福島第一原子力発電所 特定原子力施設に係る実施計画変更比較表（第Ⅲ章 第3編 1.2 火災への対応）

福島第一原子力発電所 特定原子力施設に係る実施計画変更比較表（第Ⅲ章 第3編 1.2 火災への対応）

福島第一原子力発電所 特定原子力施設に係る実施計画変更比較表（別冊集）

図-1 ページング・電力保安通信用電話設備 電源系統図

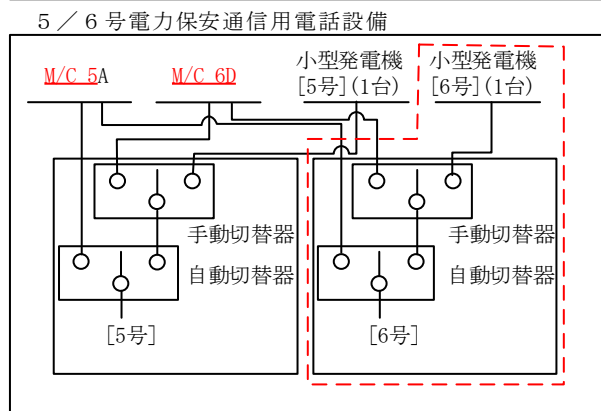
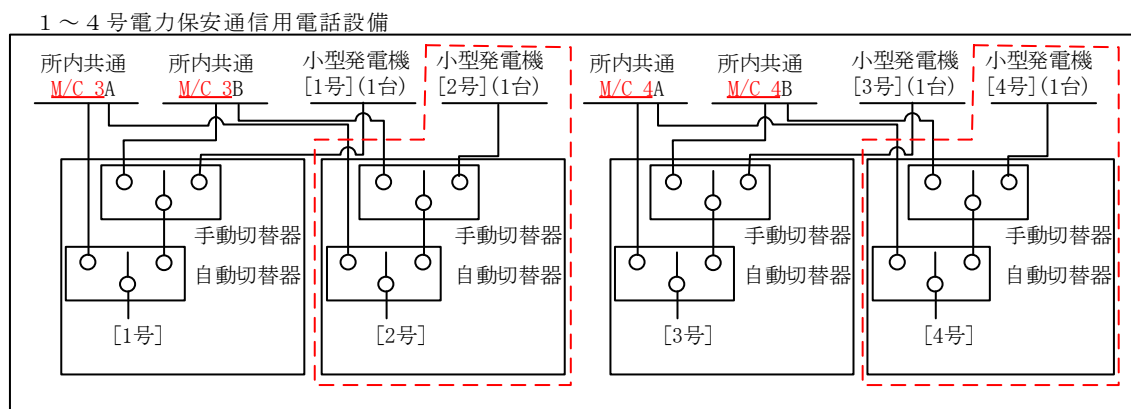
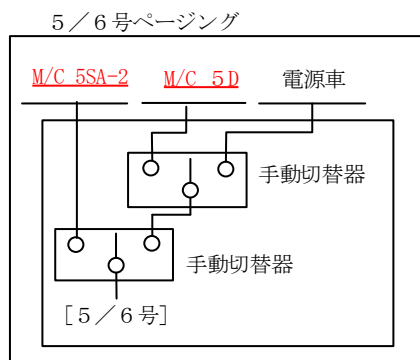
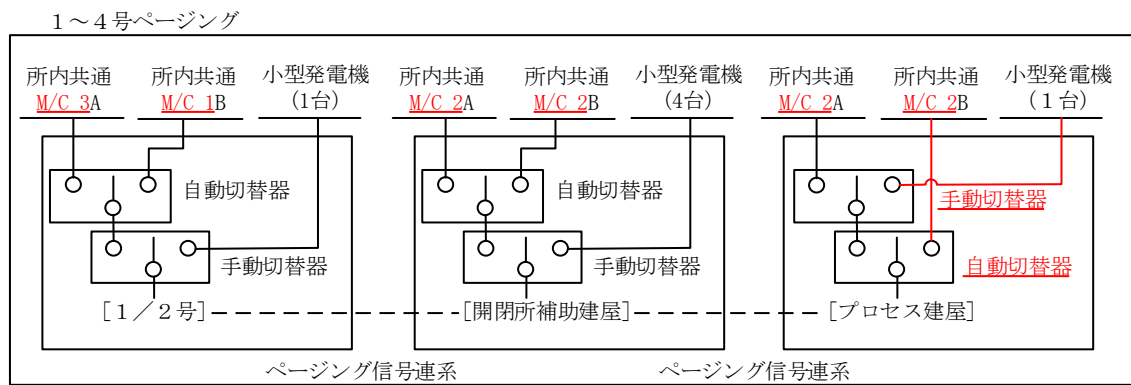
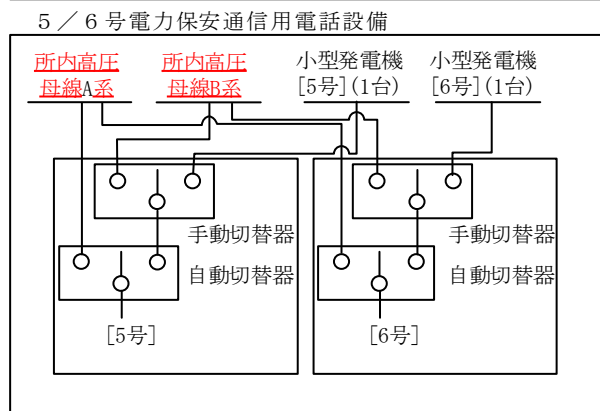
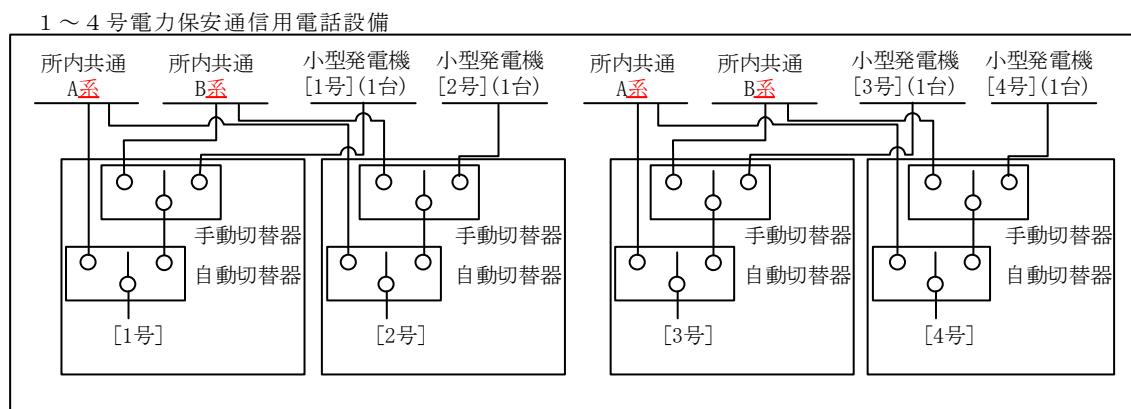
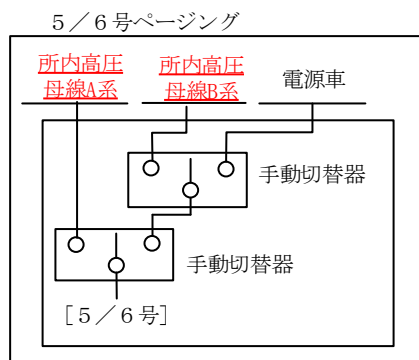
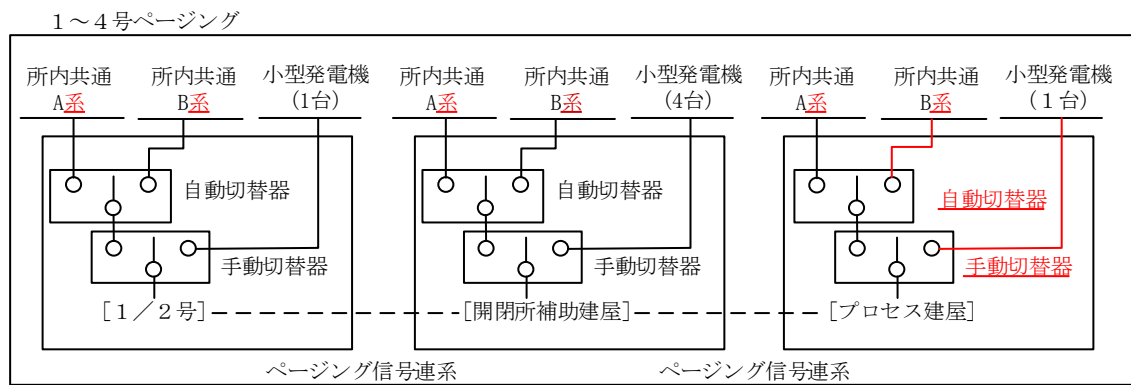
供給電源をA系、B系2系統から受電していることを明確にするための変更

1～4号ページング：プロセス建屋の電源切替器リプレースに伴う変更

図-2 作業用照明 電源系統図

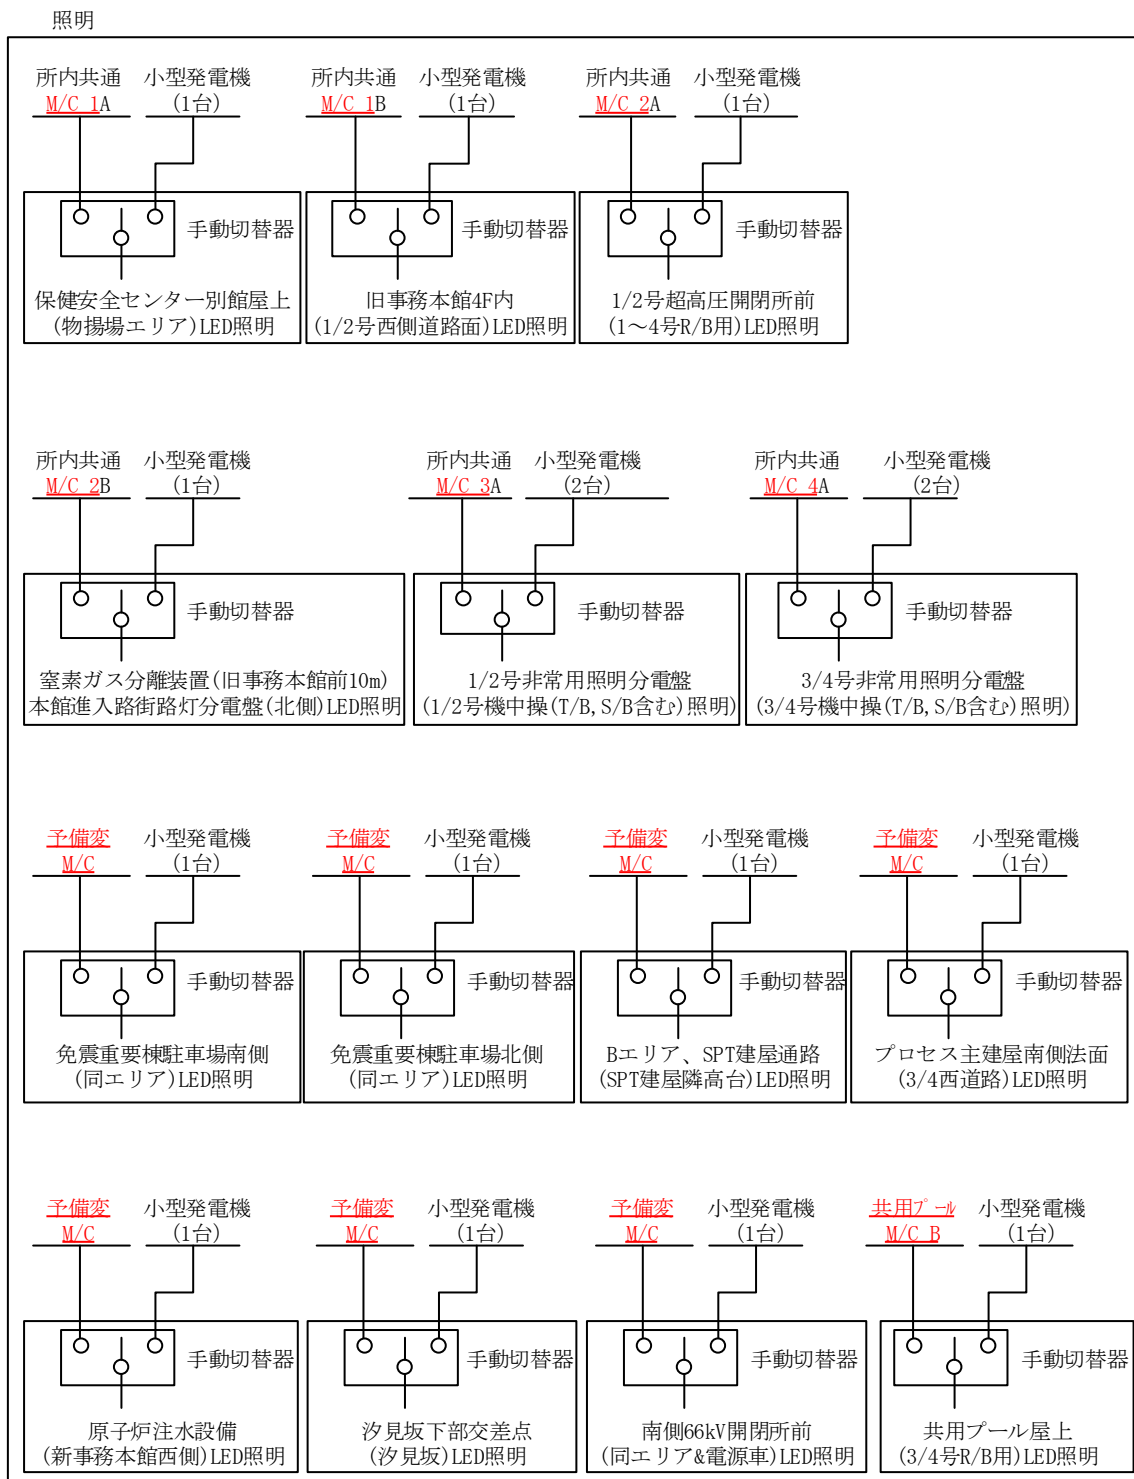
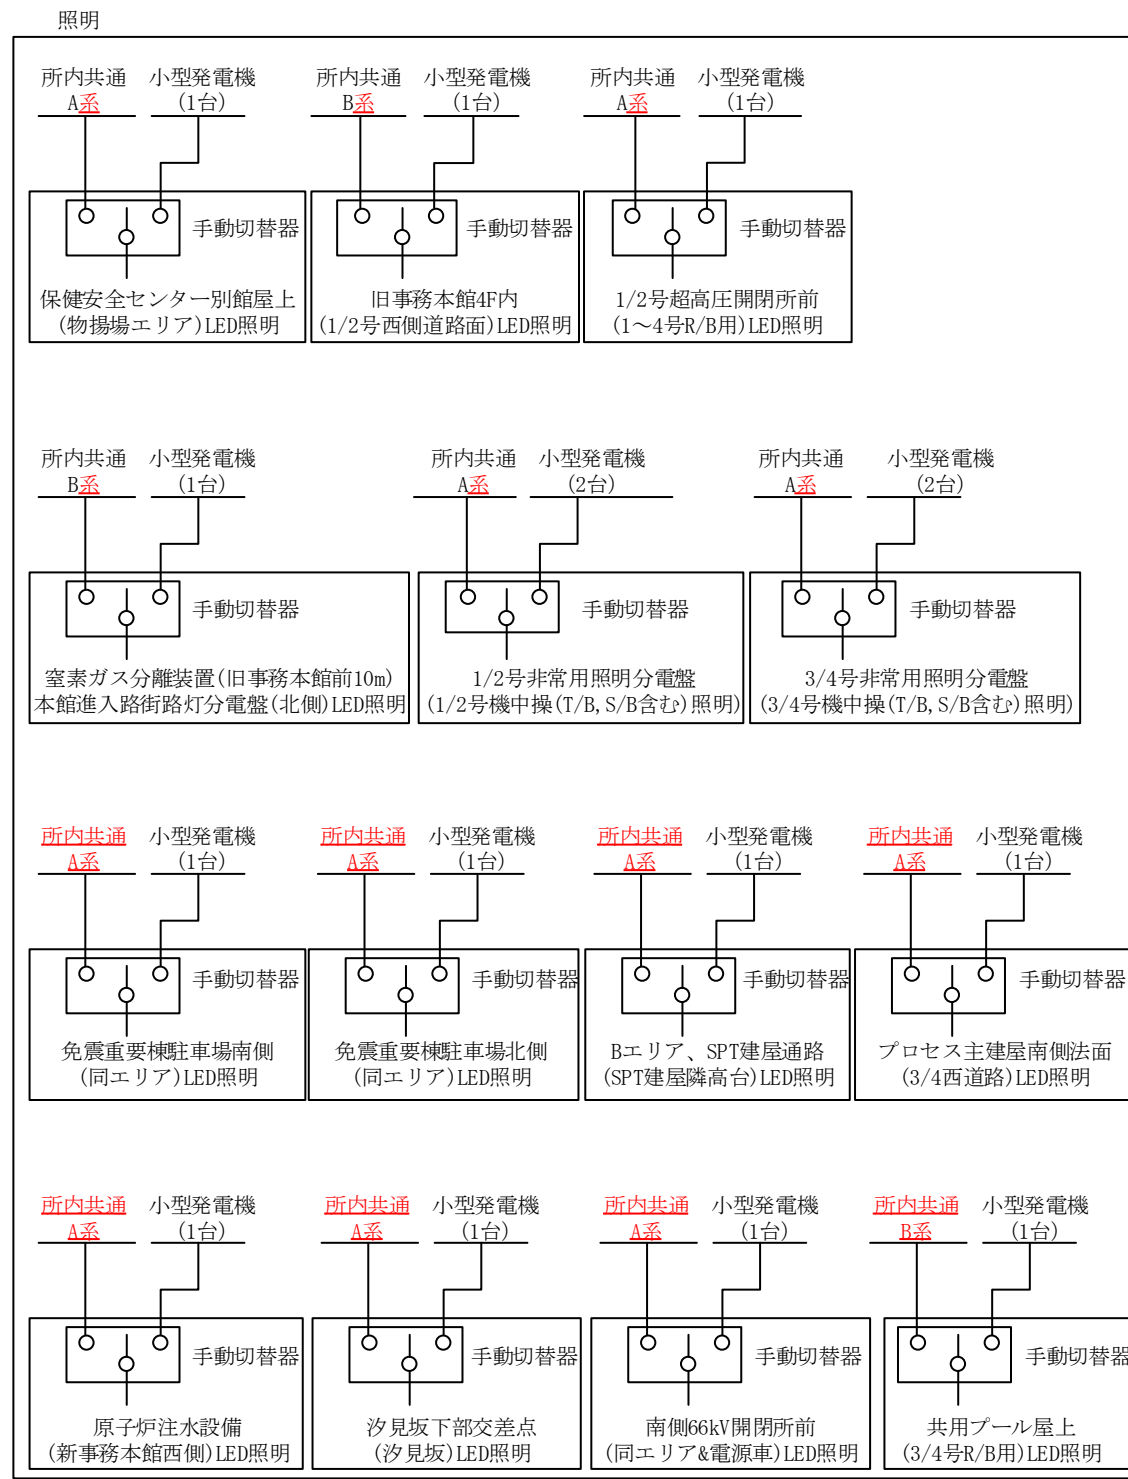
供給電源を所内電源系統（A系またはB系）から受電していることを明確にするための変更
